CCR-VIA -- COMITATO DI COORDINAMENTO REGIONALE PER LA VALUTAZIONE D'IMPATTO AMBIENTALE

Giudizio n° 4293 Del 18/07/2024
Prot. n° 24/240030 Del 11/06/2024

Oggetto: Istanza per l'avvio del procedimento di Verifica di assoggettabilità a VIA ai sensi dell'art. 19 del D.Lgs. 152/2006 e ss. mm. e ii., relativa al progetto "Eliminazione di impianti esistenti con emissioni in atmosfera ed inserimento di nuove linee produttive generanti nuovi punti di emissione in atmosfera"

Tipo procedimento: Verifica di assoggettabilità a VIA ai sensi dell'art. 19 del D.Lgs. 152/06 e ss.mm.ii.

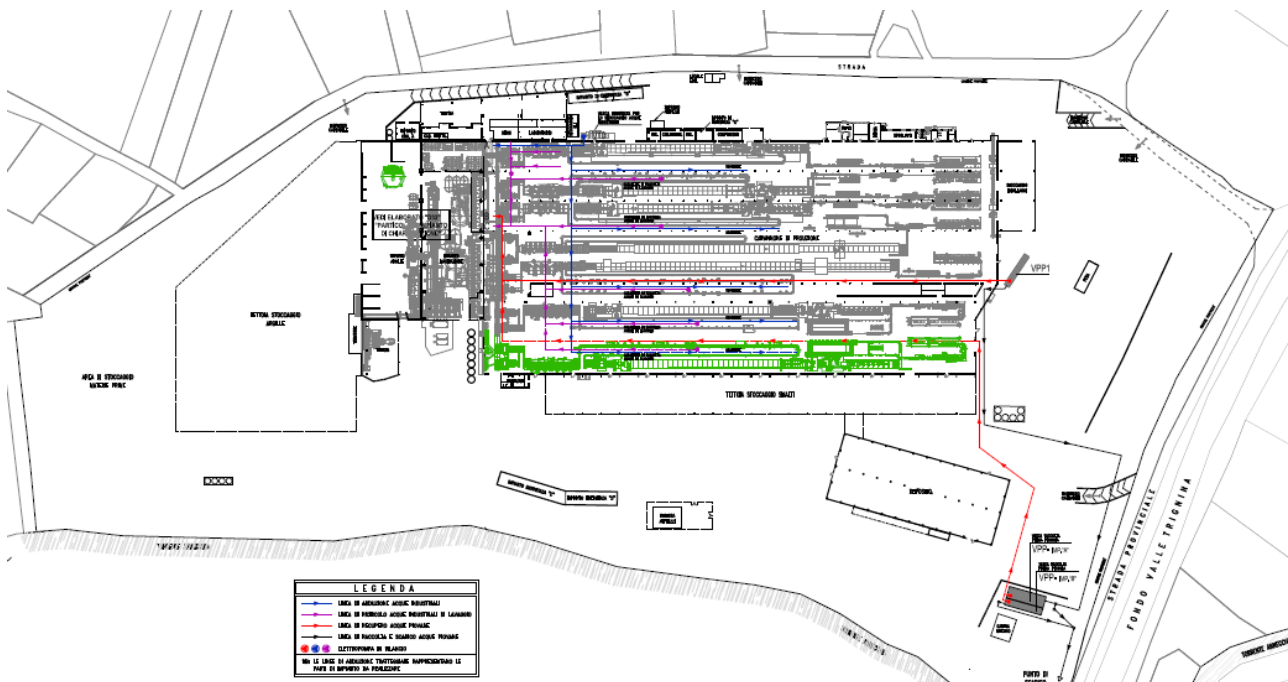
- 1. Descrivere la gestione delle acque di scarico in riferimento anche ad eventuali punti di immissione in acque superficiali e/o suolo e/o strati superficiali del sottosuolo;**

Il proponente dichiara che come riportato nel provvedimento AIA DPC025-223 del 17/11/2017, si conferma che la ditta non effettua alcuno scarico di acque industriali, che vengono gestite totalmente in circuito chiuso. I reflui domestici, ovvero le acque “nere”, confluiscono in una vasca a tenuta e poi vengono smaltiti come rifiuto (EER 200304).

Tutte le acque di prima pioggia, ricadenti all'interno del perimetro aziendale, confluiscono nelle vasche di prima pioggia e vengono immediatamente riutilizzate nel ciclo produttivo. Nello specifico, vengono inviate nel reparto di macinazione impasto ed utilizzate all'interno dei mulini continui per la preparazione impasto. L'azienda dispone di un pozzetto campionabile denominato S1, in cui possono essere inviate le acque eccedenti la prima pioggia e scaricate nel Torrente Annetchia. Il proponente precisa che storicamente l'azienda non ha mai utilizzato tale scarico, in quanto il ciclo produttivo, richiedendo un continuo approvvigionamento di risorsa idrica, ha sempre permesso di recuperare le acque in questione, anche in caso di eventi estremi. L'azienda effettua sempre in maniera prioritaria lo svuotamento delle vasche di prima pioggia, riducendo i prelievi dalle altre fonti di approvvigionamento. Inoltre, la ditta ha la possibilità di convogliare le acque provenienti dalle vasche di prima pioggia nelle vasche interrato presenti nel reparto di macinazione impasto (vasche numerate da V1 a V8). Infine, anche in caso di fermo produttivo, la ditta ha la possibilità di rimettere in funzione la macinazione, facendo rientrare a lavoro il personale del reparto per utilizzare l'eventuale acqua in eccesso e produrre barbotina per un'ulteriore capacità di circa 900.000 litri (n. 6 vasche in acciaio e n. 2 vasche in cemento fuori terra). A tal proposito la Ditta allega l'elaborato grafico D2-2 variante planimetria rete idrica, di cui si riporta uno stralcio:

Nella planimetria seguente vengono indicate le sorgenti sonore esistenti e quelle che verranno dismesse (in rosso):

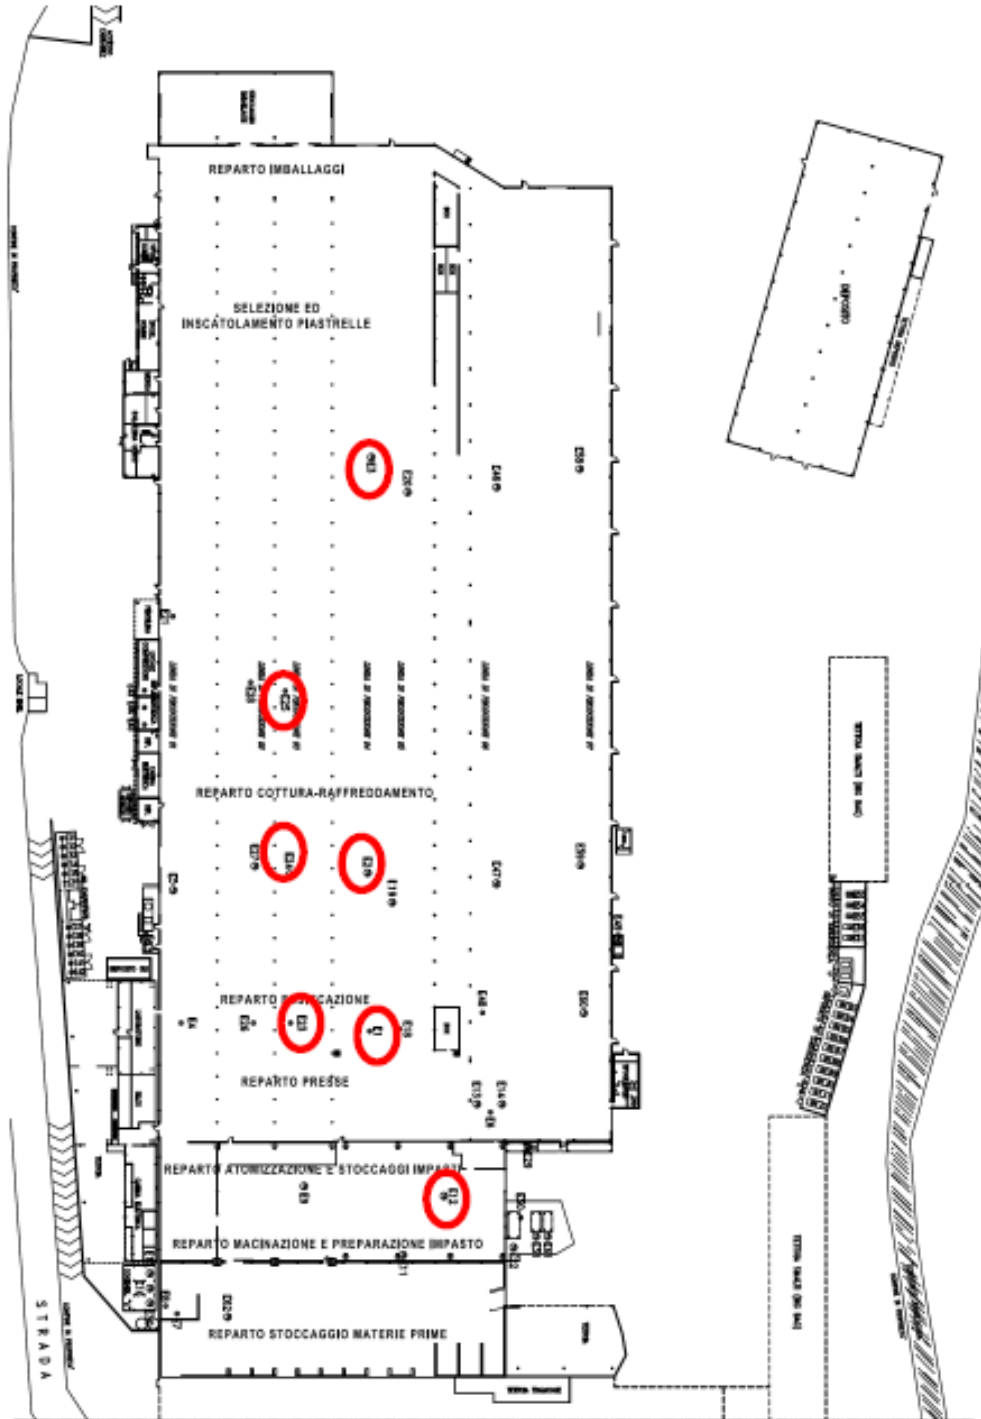
Il progetto prevede la dismissione di alcune sorgenti sonore. In particolare:

- Eliminazione definitiva delle linee n.3 e 4 esistenti, costituite entrambe dalle fasi di essiccazione/forno/ raffreddamento. Insieme all'eliminazione delle linee verranno definitivamente smantellati gli impianti di aspirazione generanti i punti di emissione in atmosfera autorizzati E1 "Essiccazione Linea 4" E2 "Forno Linea 4" E3 "Raffreddamento linea 4" (linea 4) e E23 "Essiccazione linea 3" E24 "Forno linea 3" E25 "Raffreddamento linea 3"
- Eliminazione definitiva dell'atomizzatore n.2, con contestuale smantellamento definitivo dell'impianto di aspirazione annesso generante il punto di emissione autorizzato E12 "Impianto di abbattimento(atomizzatore 2)"
